**DETERMINAZIONE DIRIGENZIALE N. 2020-118.0.0.-123**

Progetto definitivo della Nuova calata ad uso cantieristico navale all'interno del Porto Petroli con contestuale sistemazione idraulica del rio Molinassi.

- LOTTO 2 II° Stralcio - Nuova calata a mare ad uso cantieristico navale

PARERE DEL COMUNE DI GENOVA

Confronto tra:

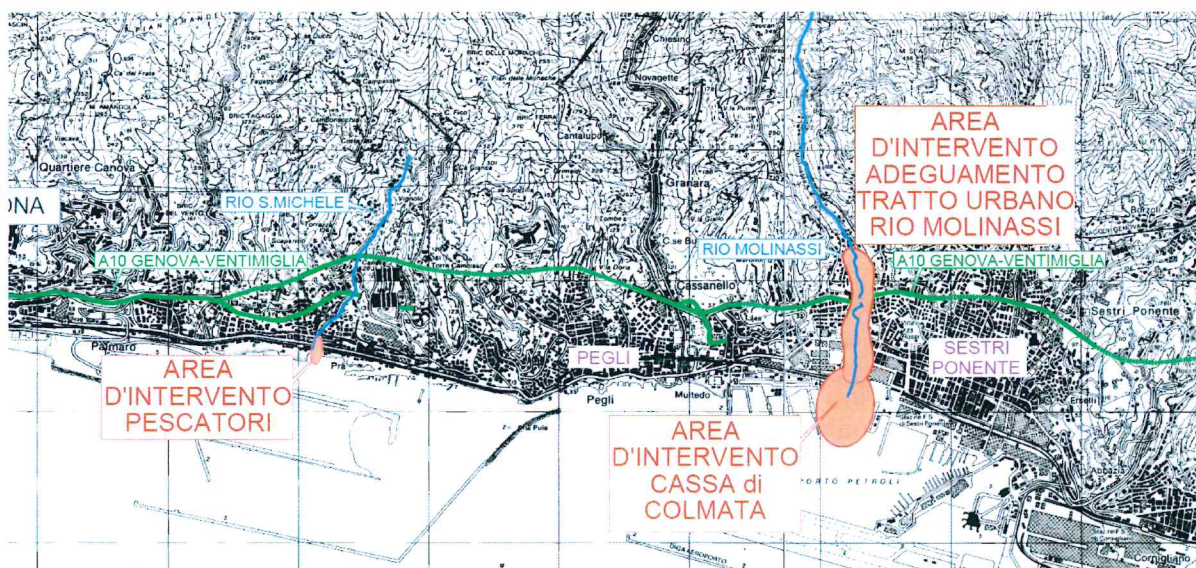
Il progetto "Lotto 2 II° Stralcio: Nuova calata a mare" consiste nella "modifica della tipologia del materiale di riempimento, modifica del profilo ed estensione della superficie della colmata relativamente alle opere di Lotto 2 del Progetto approvato nel 2014", per la realizzazione di una nuova piattaforma industriale, ubicata tra il pontile "delta" del Porto Petroli di Multedo e l'area Fincantieri a Sestri Ponente, al fine di consentire il trasferimento delle attività industriali navalmeccaniche attualmente collocate a nord della ferrovia consentendo di migliorare la logistica delle aree cantieristiche e organizzarle lungo il lato a mare.

- in blu l'area di riempimento prevista in progetto preliminare 2012
- in rosso la banchina in progetto definitivo 2014
- in verde la nuova area di riempimento 2020
